LRA
Baurecht

I. Amt für Bauen und Naturschutz
Baurecht
 (Herr Müller; Tel: 07351/52-6485; gerold.mueller@biberach.de)
 Die Stellungnahme des Regierungspräsidiums Tübingen vom 23.10.2017 ist zu beachten.

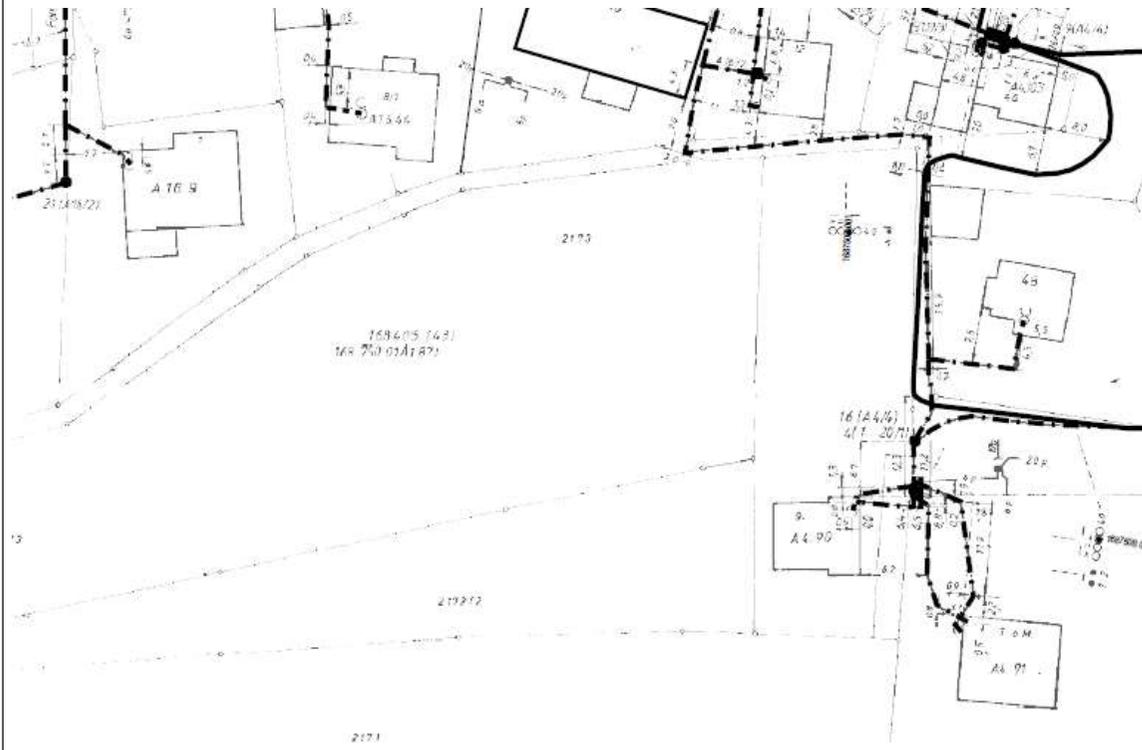
Netze-BW	5	07.11.2017	<p>Im Geltungsbereich befinden sich 0,4-kv-Freileitungen wie im Planausschnitt zu sehen ist. Sollten diese einer Bebauung hinderlich sein, werden wir sie auf unsere Kosten abbauen. Wir bitten Sie, uns am weiteren Verfahren zu beteiligen.</p> 	Werden weiter am Verfahren beteiligt
Unitymedia	6	24.10.2017	<p>Im Planbereich liegen Versorgungsanlagen der Unitymedia BW GmbH. Wir sind grundsätzlich daran interessiert, unser glasfaserbasiertes Kabelnetz in Neubaugebieten zu erweitern und damit einen Beitrag zur Sicherung der Breitbandversorgung für Ihre Bürger zu leisten. Ihre Anfrage wurde an die zuständige Fachabteilung weiter geleitet, die sich mit Ihnen zu gegebener Zeit in Verbindung setzen wird. Bis dahin bitten wir Sie, uns am Bebauungsplanverfahren weiter zu beteiligen.</p>	Werden weiter am Verfahren beteiligt
e.wa riss	7	13.10.2017	<p>Ein Anschluss an das Erdgasversorgungsnetz und Versorgungsnetz für Telekommunikation (Glasfasertechnologie) technisch möglich, derzeit nicht vorgesehen. Endgültige Entscheidung erfolgt erst nach einer Wirtschaftlichkeitsprüfung auf der Grundlage der tatsächlichen Bebauung und Bedarfsanforderung. Weitere Beteiligung. Keine Einwände.</p>	Werden weiter am Verfahren beteiligt
